Piano Regolatore Generale Comunale

Variante n. __ relativa all'area dismessa
della "Ex Birreria Dormisch" in via G.B. Bassi

Comune di Udine
Servizio Edilizia Privata e Urbanistica

DATA:
15 Luglio 2022

H2.01 - AMBITO VIA BASSI (EX DORMISCH)

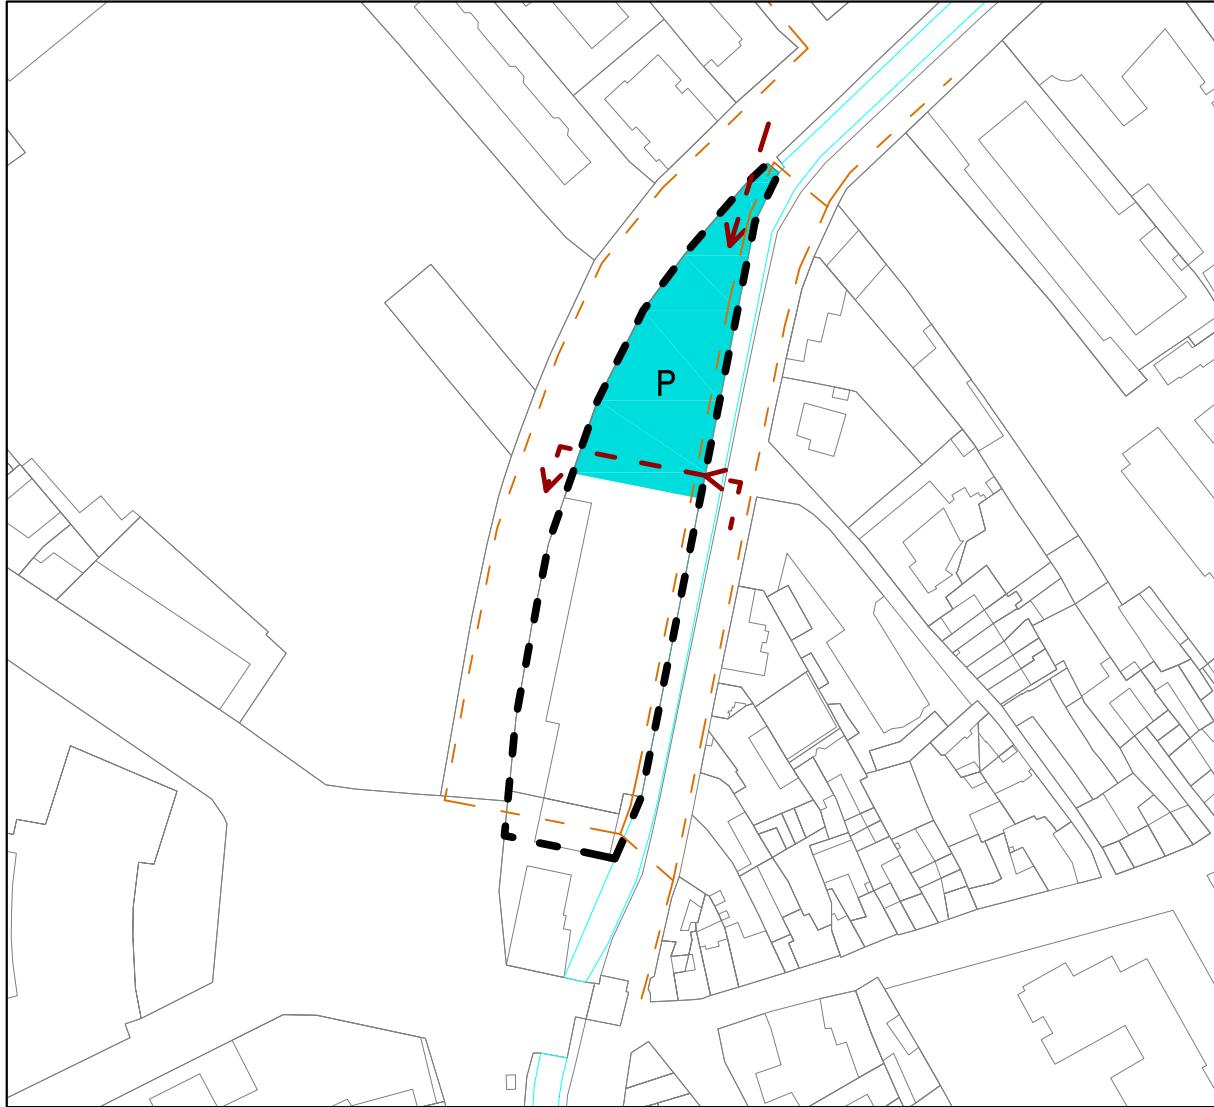
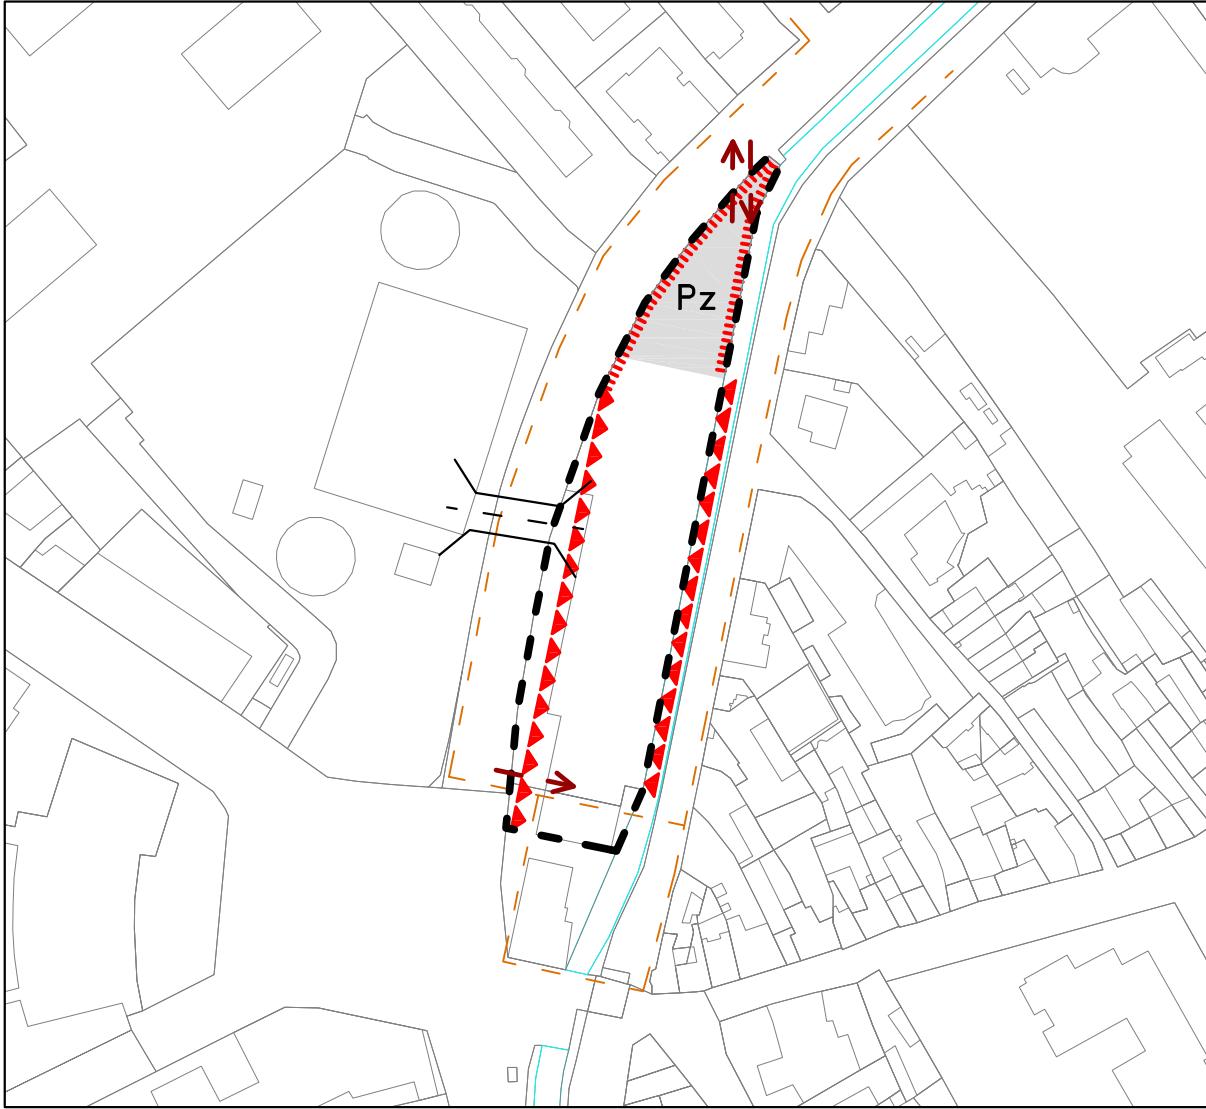
Le modifiche alla scheda norma H riguardano in particolare:

- i punti di accesso veicolare all'area: ora previsti in entrata due accessi, uno in via Bassi e uno in via Micesio, in uscita uno in via Bassi;
- il parcheggio, che viene ricollocato, rispetto all'attuale previsione in superficie, ai due livelli piani interrati già esistenti dello stabilimento. È prevista la monetizzazione degli standard relativi ai parcheggi di relazione e al verde pubblico;

- l'inserimento nella punta a nord di un'area con funzioni di piazza-giardino;
- la limitazione a 1.000 mq delle superfici di vendita;
- la limitazione delle altezze da 20 m a 16 m. al fine di armonizzare l'intervento;

- l'incremento della superficie coperta realizzabile fino al 65%, ma con un decremento del 15% rispetto alla superficie coperta esistente;
- la possibilità di riedificazione lungo il canale Ledra mantenendo le distanze dell'attuale sedime;

- l'inserimento di prescrizioni volte alla valorizzazione del contesto in coerenza con i vincoli della soprintendenza.

Per quanto attiene alla superficie coperta, la variante con la modifica dell'indice di copertura territoriale QT da 0,40mq/mq (previsto nella normativa di zona H2.n) a 0,65mq/mq, ammette una SC massima di 3.568mq con incremento di 1.372 mq, rispetto al piano vigente. Da un punto di vista planimetrico giova rilevare che l'incremento di superficie coperta viene distribuito sul fabbricato già esistente ed in comparazione allo stato di fatto fisico del luogo, che vede una copertura pressoché completa dell'ambito (ca 4.400mq su 5.489 di ST), la copertura territoriale consentita dalla variante è significativamente inferiore rispetto al costruito esistente con una riduzione di 832 mq di superficie coperta pari al 15%.

L'altezza massima consentita viene ridotta da 20 m. a 16 m. allineandosi all'altezza prevalentemente raggiunta dai corpi esistenti e nel rispetto dei rapporti volumetrici e di altezza dell'ex Villa Domisch.

- QT 0,65 mq/mq
- H massima 16,00 m
- Ds 6,00 m fatto salvo il mantenimento delle distanze legittimamente preesistenti o per gli allineamenti obbligatori indicati nella parte grafica della scheda.
- Almeno il 40% della superficie coperta realizzabile deve essere adibita a destinazione direzionale-istruzione.
- Area scoperta: Nell'attuazione dei previsti interventi sull'area, deve essere riservata a verde arborato una superficie pari ad almeno il 10% del complessivo lotto. L'area verde potrà anche svilupparsi, parzialmente o totalmente, al di sopra della struttura di sosta interrata, anche nell'area identificata come Pz.

È consentita la demolizione degli edifici esistenti al fine di realizzare un nuovo complesso immobiliare dalle elevate qualità architettoniche ed infrastrutturali. Il progetto deve rispettare gli allineamenti del sedime storico della fabbrica come indicato nella parte grafica della scheda. La progettazione degli spazi aperti e chiusi deve favorire una permeabilità visiva e di fruizione tra la via Bassi, il canale Ledra e via Micesio. A tal fine, nel caso in cui un fabbricato superi i 100 m di sviluppo longitudinale deve prevedere al proprio interno un volume vuoto a guisa di galleria/cannocchiale con superficie pari ad almeno il 10 % della superficie coperta.

La piazza-giardino, indicata nella parte grafica della scheda, deve essere realizzata riprendendo porzioni dell'impronta a terra dell'edificio esistente. Nell'area sono ammesse, modellazioni altimetriche del terreno.

È consentita la localizzazione di strutture commerciali con un limite di superficie di vendita complessiva di 1000 mq.

L'accessibilità veicolare all'area è prevista lungo via Bassi con accessi a sud in entrata e a nord in entrata e uscita, come indicato nella parte grafica della scheda. L'accesso a sud deve essere unico e garantire l'accessibilità ad entrambe le proprietà identificate catastalmente al NCEU Udine Fg. 30 - mappali 2223 e 304. Nel caso non ci fosse l'accordo tra i proprietari, non si concederà l'ingresso
